# 浜岡原子力発電所原子炉施設保安規定の 変更認可申請について

【浜岡原子力発電所 1号原子炉及び2号原子炉廃止措置計画  
変更認可申請書の反映による変更等】

令和3年1月19日  
中部電力株式会社

### 排気筒の撤去に伴う管理区域の解除

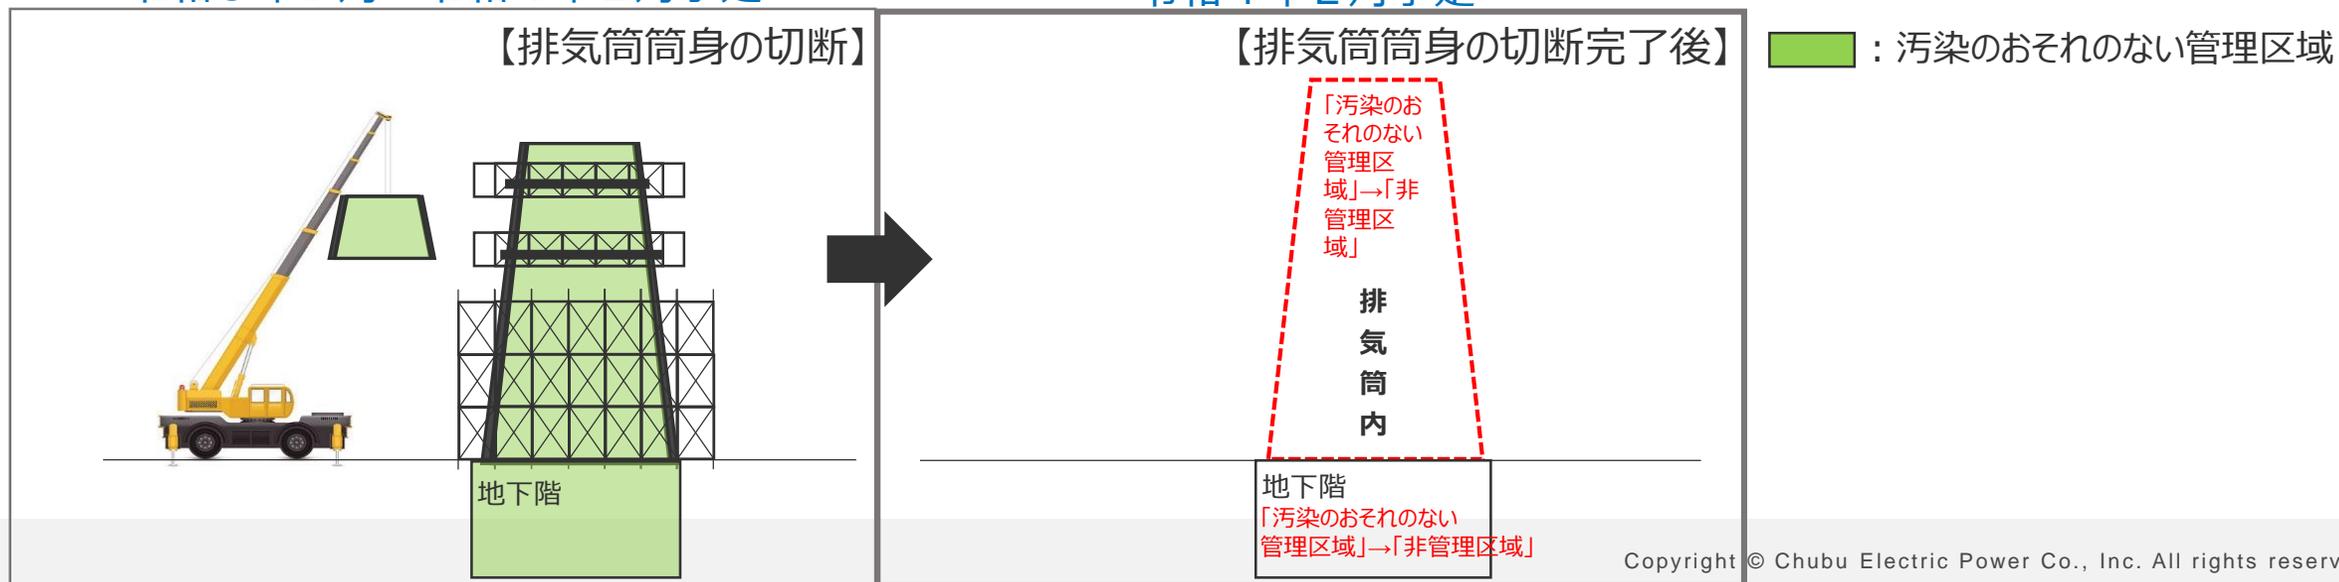
内容	第1編	第2編	
保安規定の変更箇所	「排気筒」の削除	周辺監視区域	第96条 図96	第51条 図51
		周辺監視区域境界付近における空気吸収線量率等の測定場所	第99条 図99	第54条 図54
		管理区域図 (1号炉希ガスホールドアップ装置建家地下1階, 1階, 2階, 3階, 屋上)	添付-2 管理区域図10	
		保全区域図	添付-3	-
		管理区域図 (管理区域全体図)	添付-2 管理区域図1	
	「管理区域図78」の欠番表示	添付-2 管理区域図内訳		
	管理区域図78 (排気筒解体用エリア) の削除	添付-2		
施行時期	原子力規制委員会の認可を受けた後, かつ, 排気筒筒身の切断が完了し, 放射線測定評価により基準値を下回っていることを確認後, 当社が定める日

## クリアランス第3建屋の追加に伴う管理区域の設定 (令和3年6月予定)

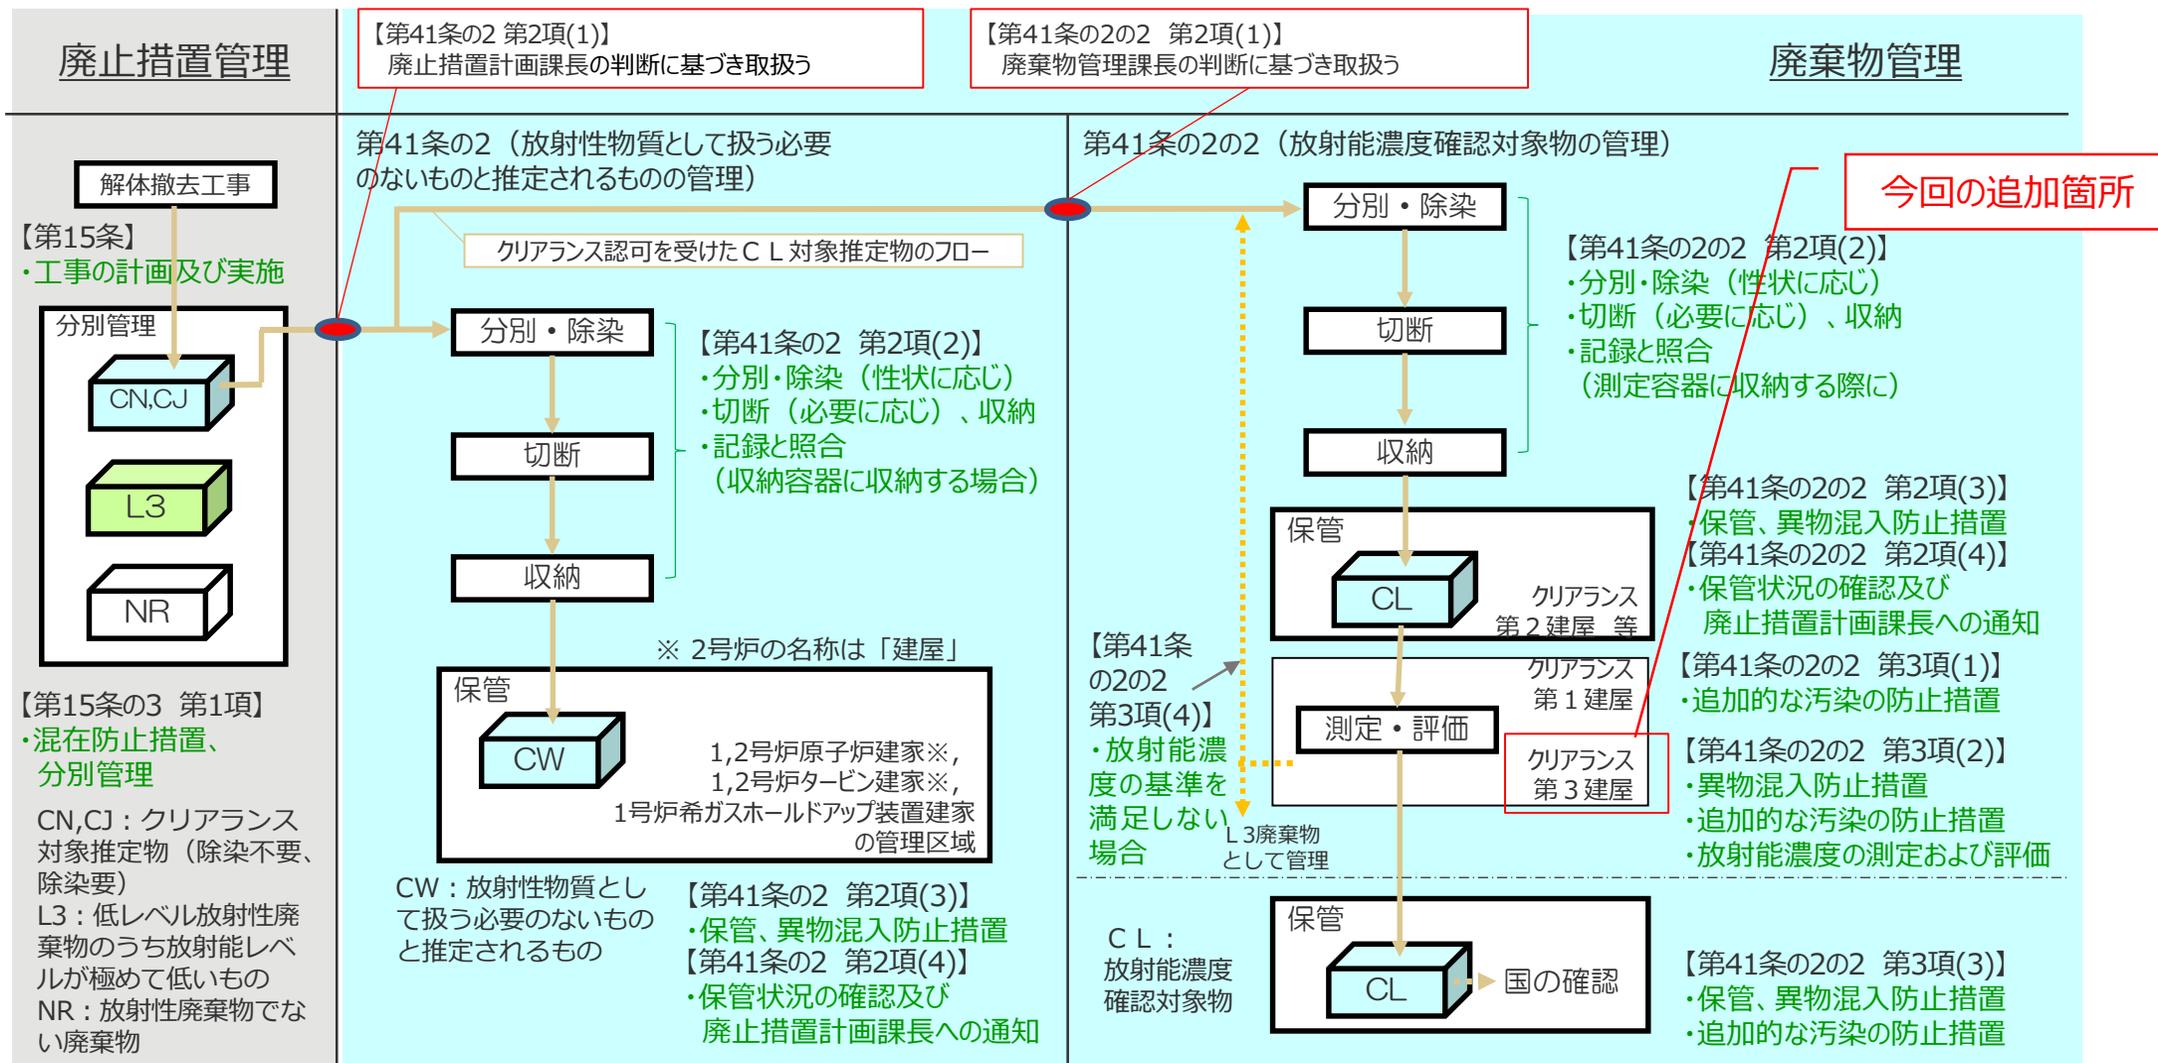
項目	変更内容	変更理由
第1編 添付-2 第2編 添付-2 (管理区域図)	<ul style="list-style-type: none"> <li>・管理区域図の排気筒解体用エリア, 排気筒内および希ガスホールドアップ装置建家地下1階の管理区域内における区域区分を「汚染のおそれのない管理区域」から「非管理区域」に変更する。</li> <li>・管理区域図にクリアランス第3建屋を「汚染のおそれのない管理区域」として追加する。</li> </ul>	<ul style="list-style-type: none"> <li>・1, 2号共用排気筒解体工事の進捗により, 排気筒解体用エリア, 排気筒を撤去することから, 削除する。</li> <li>・解体工事の進捗により放射能濃度確認対象物の発生量が増加し, 1日で測定できる物量に限りがあることから, 測定装置を増設して測定作業を実施する。これに伴い, クリアランス認可申請に記載の「測定エリア」を増設し, 「汚染のおそれのない管理区域」を設定する必要があることから, 追加する。</li> </ul>
第1編 添付-3 (保全区域図)	<ul style="list-style-type: none"> <li>・保全区域図の1, 2号共用排気筒を削除する。</li> </ul>	<ul style="list-style-type: none"> <li>・1, 2号共用排気筒解体工事の進捗により, 排気筒を撤去することから, 削除する。</li> </ul>
